# SAMMENDRAG AV UTTALELSER, SAMT ADMINISTRATIV VURDERING

## PLAN 5053

Alle uttalelsene er i sin helhet vedlagt. Sammendraget gjengir hovedinnholdet fra uttalelsene, samt forslagsstillers og administrasjonens vurderinger.

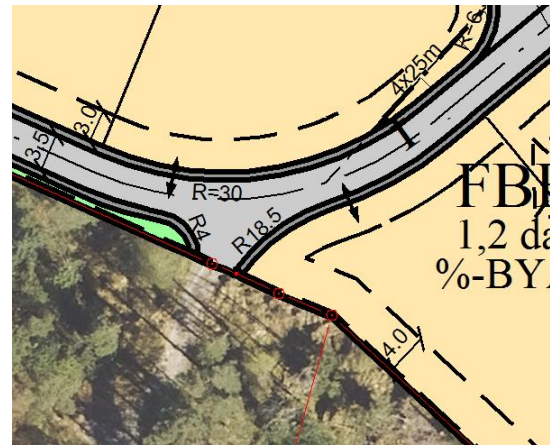
Har registrert at det er foreslått en ny veiløsning for deres eiendom, som i dag har veirett over dagens veg som går over eiendom 120/45 samt eiendom 120/39. Planforslaget legger opp til en omlegging av denne traseen. Påpeker at å legge om veien på denne måten enten krever avtale eller et omskipingsskjønn etter servituttloven § 5.

Ønsker at avkjørselen fra planområdet frem til eiendom gnr/bnr. 120/ 23 i størst mulig grad opprettholdes slik den er i dag, med innkjørsel på samme sted som i dag og hvor en slipper en slik kryssløsning som er foreslått. Den foreslåtte kryssløsningen gir et uheldig kryss med dårlig sikt østover for gnr/bnr. 120/ 23 samt redusert fremkommelighet til deres eiendom for større kjøretøy.

Kryssløsning/avkjørsel til 120/23 er justert etter samtale med saksbehandler, se revidert plankart.

Som utsnitt fra plankartene under viser, så er krysset endret noe etter offentlig ettersyn for å legge veien mer i dagens føring, og slik at veien videre sørover mot gnr. 120/53 går mer rett fram.

Figur 2 Avgrensning eiendom gnr/bnr 120/67 vist med rød sirkel. Kilde: kommunekart.com.

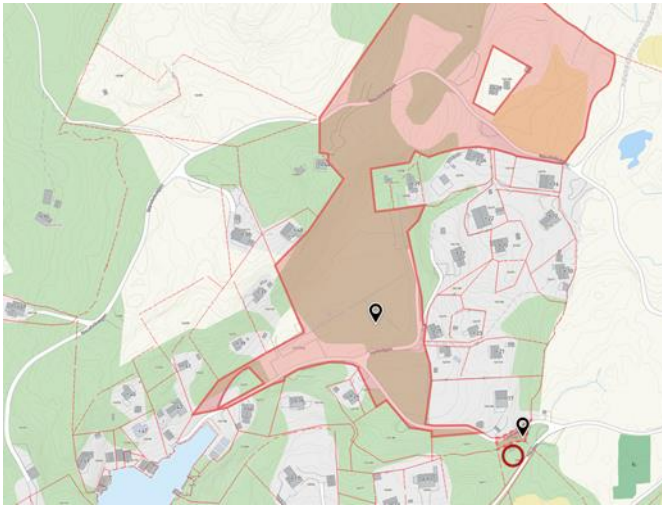
- Tomten er mindre enn ½ mål.... Hvis veien ønskes utvidet må utvidelsen ikke tas av min eiendom og landskapet skånes nedover fra vegen.
- Fra skjøtet for min eiendom siteres: "Parsellen skal ha båttopptrekk ved sjøen med gangsti dertil" Dette gjelder Juvika som deres prosjekt går til.

Det er avtalt med hjemmelshaver for eiendommen at deler av eiendommen kan settes av til samferdselsformål.

Eiendommen gnr/bnr 120/67 ble fradelt fra om-matrikulert eiendom gnr/bnr 120/8 i 1958. Ettersom vi forstår er dette dagens eiendom gnr/bnr 122/6 som vist på etterfølgende kart. Her er også eiendom gnr/bnr 120/67 markert med rød sirkel.

Forslagstiller sin eiendom gnr/bnr 120/45 ble fradelt fra om-matrikulert eiendom gnr/bnr 120/8 i 1950, dvs. før Barth sin eiendom 120/67 ble fradelt. Slik vi tolker kartverket har derfor ikke eiendom 120/67 rettigheter knyttet til båtopptrekk eller gangsti over eiendom gnr/bnr 120/45 slik Barth viser til. Hans rettigheter påvirkes derfor ikke av planforslaget.
